DSR-ZP-II.271.33.2021

Działając na podstawie art. 135 ust. 6 ustawy z dnia 11 września 2019 r. Prawo zamówień publicznych (Dz. U. z 2019 r. poz. 2019 ze zm.) Miasto Łódź – Zarząd Inwestycji Miejskich ul. Piotrkowska 175, 90-447 Łódź przekazuje zapytania od Wykonawców dotyczące treści Specyfikacji Warunków Zamówienia (SWZ) i udziela wyjaśnień dotyczących postępowania na „**Rozbudowa układu drogowo-torowego w ciągu ulic Ogródowa – Północna na odc. od ul. Zachodniej do ul. Franciszkańskiej**”.

### **Pytanie 158**

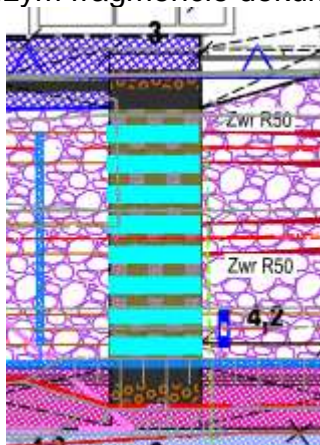
Zielone torowisko: przedmiar drogowy pozycja 94 – wykonanie torowiska z zabudową roślinną – należy przyjąć zabudowę trawiastą, wykonanie systemu drenażowo-magazynującego (geokompozyt), wyłożenie warstwy z substratu trawnikowego oraz ułożenie maty trawnikowej oraz pozycja 95 – należy przyjąć zabudowę z rozchodnika. Podana technologia stosowana jest do zakładania zielonych dachów. Zgodnie z przedmiarem branży torowej należy zastosować ziemię urodzajną z obsianiem nasionami traw. Prosimy o określenie powierzchni oraz technologii wykonania torowiska zielonego.

### **Pytanie 160**

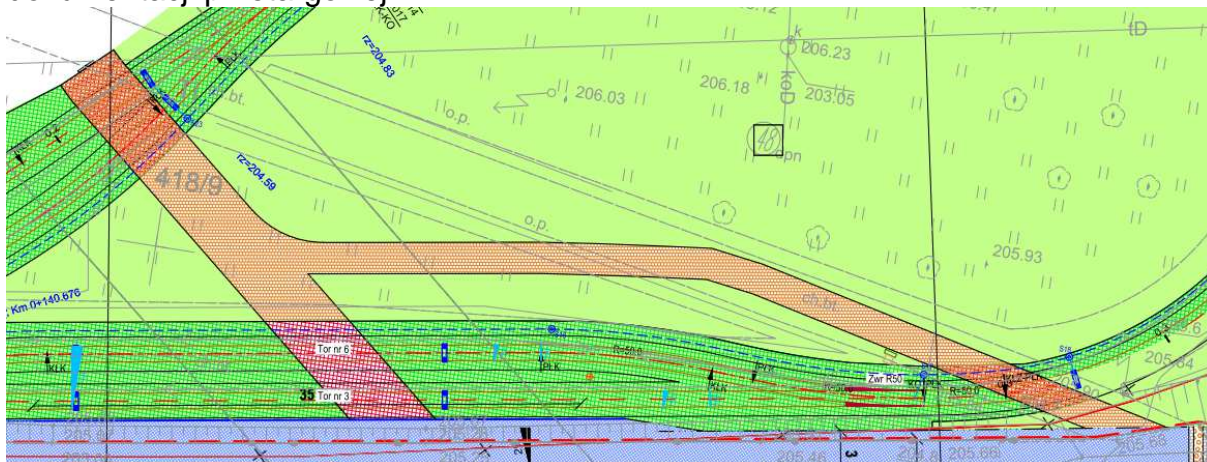
Prosimy o informację czy w zakresie niniejszego zadania należy wykonać chodniki dla pieszych wewnątrz pętli tramwajowej widoczna na poniższym fragmencie dokumentacji przetargowej.
